**AVIS RELATIF À LA PROTECTION
CONTRE LES EVENTUELS EFFETS NOCIFS ET NUISANCES
PROVOQUÉS PAR LES RAYONNEMENTS NON IONISANTS
GÉNÉRÉS PAR DES ANTENNES ÉMETTRICES STATIONNAIRES**

Commune : CHARLEROI - Exploitant : ORANGE

Référence exploitant : 289C1_1 & 30406C1_1 & 40406C1_1 & 50406C1_1

Rapport n° 1579 / 2025

Figure 1 : Vue en plan des lieux de séjour et des points de contrôle

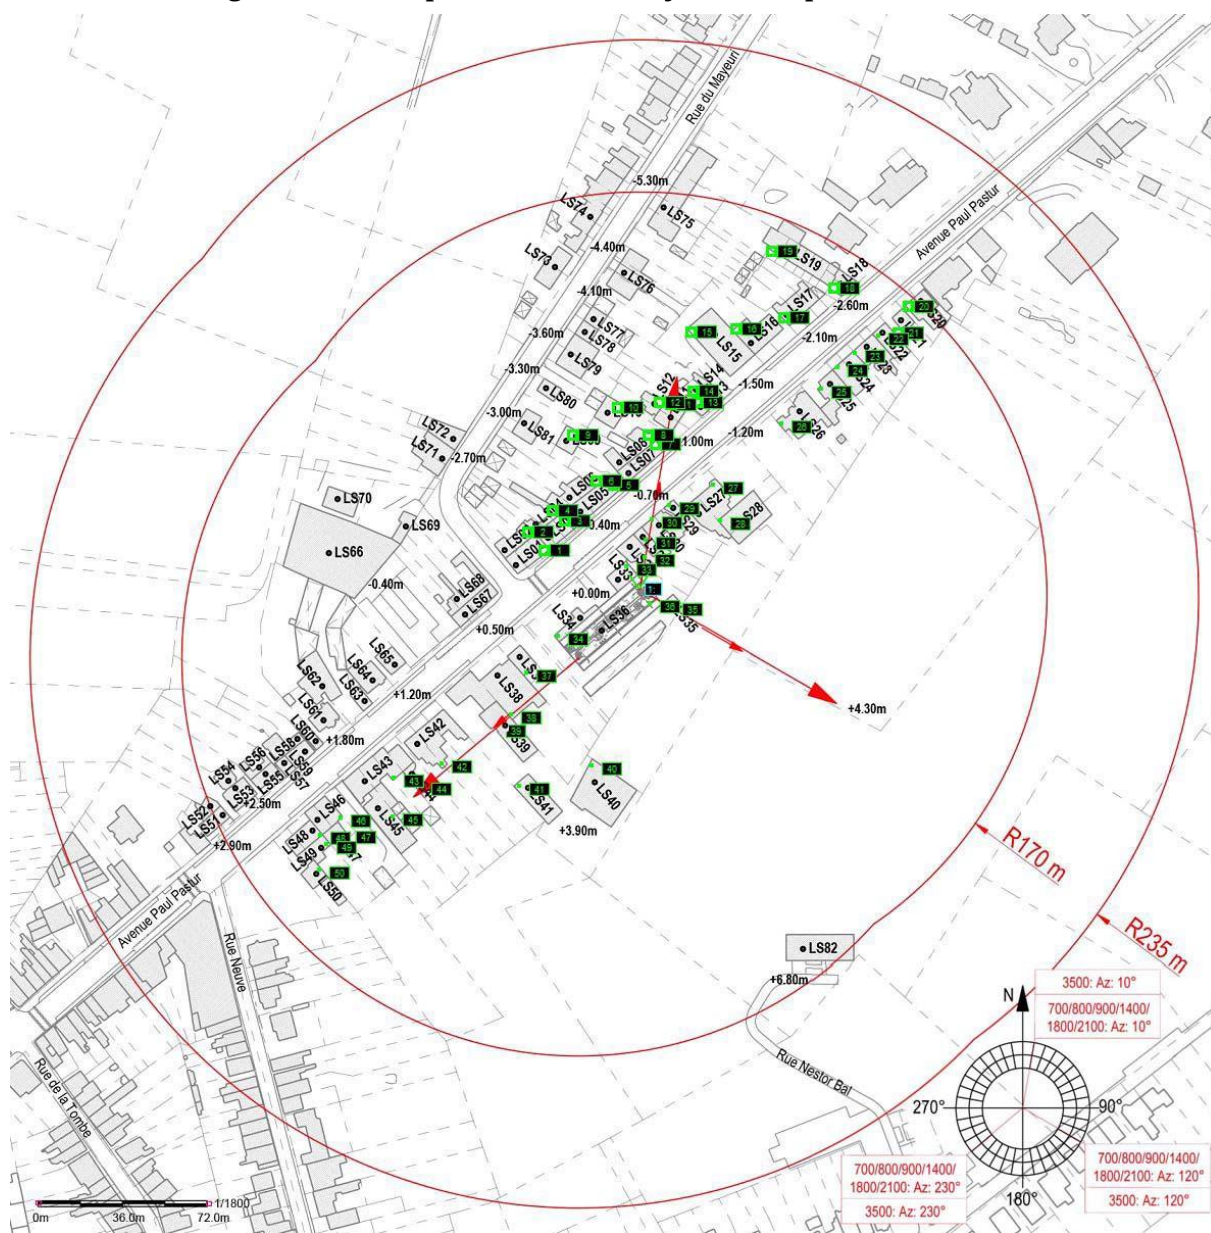
- le numéro du point de contrôle repris sur un des plans de la figure 1;
- le numéro du LS dans lequel se trouve le point de contrôle de la 1^{ère} colonne ;
- l'atténuation d'obstacle prise en compte pour le calcul de l'indice d'exposition dans le LS ;
- le résultat du calcul de l'indice d'exposition.

N° point de contrôle	LS	Atténuation (dB)	Indice d'exposition relatif à la limite par installation IE_i
42	LS42	3,0	0,668
11	LS11	3,0	0,531
7	LS07	3,0	0,493
44	LS44	3,0	0,482
13	LS13	3,0	0,477
43	LS43	3,0	0,423
14	LS14	3,0	0,396
12	LS12	3,0	0,392
45	LS45	3,0	0,346
83	LS15	3,0	0,316
65	LS65	3,0	0,290
15	LS15	3,0	0,289
63	LS63	3,0	0,288
26	LS26	3,0	0,269
27	LS27	3,0	0,268
64	LS64	3,0	0,266
79	LS79	3,0	0,257
46	LS46	3,0	0,256
16	LS16	3,0	0,252
47	LS47	3,0	0,244
78	LS78	3,0	0,234
77	LS77	3,0	0,231
61	LS61	3,0	0,231
80	LS80	3,0	0,221
48	LS48	3,0	0,220
49	LS49	3,0	0,219
76	LS45	3,0	0,212
85	LS36	10,0	0,211
60	LS60	3,0	0,210
81	LS81	3,0	0,207
59	LS59	3,0	0,204
50	LS50	3,0	0,188
62	LS62	3,0	0,186
17	LS17	3,0	0,185
57	LS57	3,0	0,177

En ce qui concerne les antennes de l'installation mentionnées dans le tableau 1, la distance maximale à laquelle la limite pourrait être atteinte, à l'extérieur, est égale à 128,7 m. S'il n'y a pas de LS à une distance inférieure, les antennes respectent forcément la limite d'immission.

Dans le cas des LS situés à l'intérieur des bâtiments, une atténuation d'obstacle est prise en compte et il en résulte que la distance maximale à laquelle la limite pourrait être atteinte se réduit à 102,8 m.

Figure 2 : Vue en plan des installations d'antennes dans un rayon de 300 mètres autour de l'installation faisant l'objet de la demande d'avis

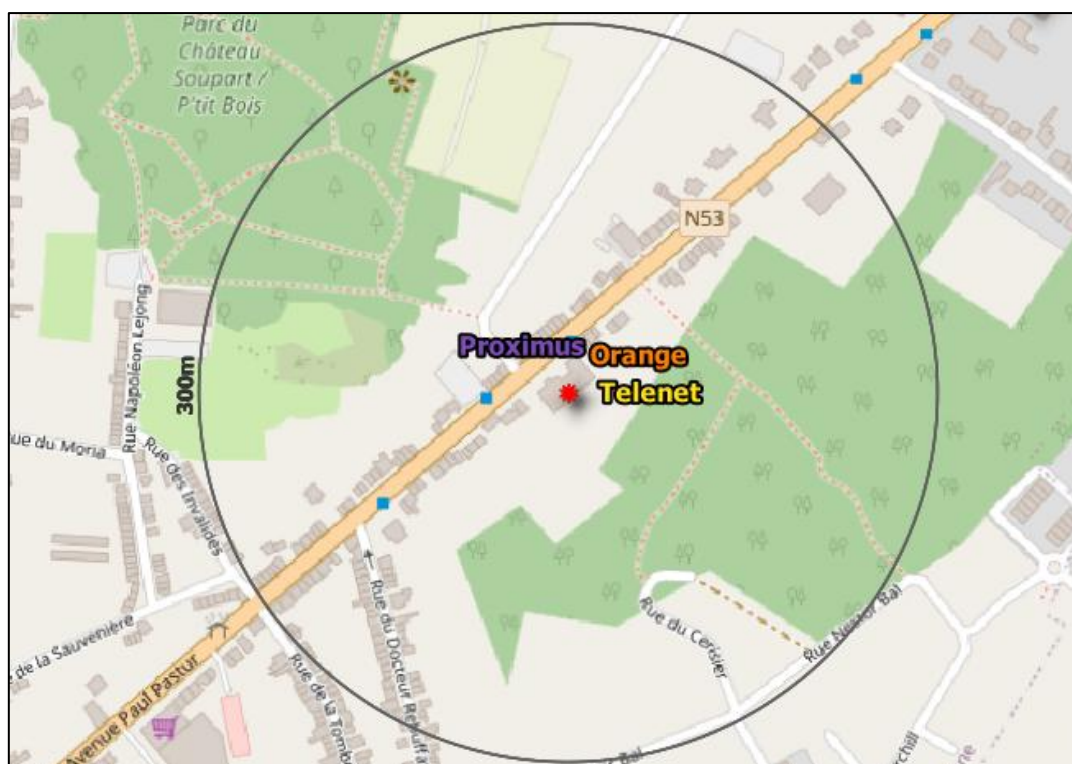
Le plan en projection verticale de la figure 2 indique la localisation des installations d'antennes émettrices stationnaires visées par le décret et situées dans un rayon de 300 mètres autour de l'installation référencée dans le paragraphe 2 et localisée au centre du cercle. Les données de localisation de ces antennes et les avis correspondant sont accessibles via le cadastre en ligne des antennes émettrices stationnaires⁸. Les installations prises en compte dans l'évaluation du respect de la limite cumulative sont les installations d'antennes émettrices déclarées en service par l'exploitant à la date du présent avis, à l'exception de l'installation référencée dans le paragraphe 2 et éventuellement d'autres installations ayant fait l'objet d'une demande d'avis à la même date et qui sont situées à l'intérieur de la zone de 300 mètres de rayon.

- a) il y a au plus 4 installations d'antennes émettrices stationnaires présentes dans la zone d'évaluation de 300 mètres de rayon représentée dans la figure 2, y inclus l'installation référencée dans le paragraphe 2 : la limite cumulative définie à l'article 4, §2 du décret est nécessairement respectée dans les lieux de séjour à l'intérieur de la zone d'évaluation de 300 mètres de rayon ;

- b) il y a exactement 5 installations d'antennes émettrices stationnaires présentes dans la zone d'évaluation de 300 mètres de rayon représentée dans la figure 2, y inclus l'installation référencée dans le paragraphe 2 et il existe, pour 3 ou 4 de ces installations, un avis attestant le respect de la limite abrogée de 3 V/m : la limite cumulative définie à l'article 4, §2 du décret est nécessairement respectée dans les lieux de séjour à l'intérieur de la zone d'évaluation de 300 mètres de rayon ;

- c) dans tous les autres cas, il a été vérifié que la limite cumulative définie à l'article 4, §2 du décret n'est pas dépassée dans les lieux de séjour sur base du nombre d'installations localisées dans la zone d'évaluation de 300 mètres de rayon représentée dans la figure 2, de leur localisation ainsi que des données inscrites dans la figure 1 et au paragraphe 4 du présent avis et dans les avis attestant le respect de la limite par installation ou de la limite abrogée de 3 V/m relatifs aux autres installations reprises dans la figure 2.

Compte tenu des considérations ci-dessus, il apparaît que l'intensité du rayonnement électromagnétique généré, dans les lieux de séjour situés dans un rayon de 300 mètres autour de l'installation référencée dans le paragraphe 2, par l'ensemble des antennes émettrices stationnaires de l'ensemble des exploitants du même site d'antennes émettrices stationnaires respecte la limite fixée à l'article 4, § 2 du décret.
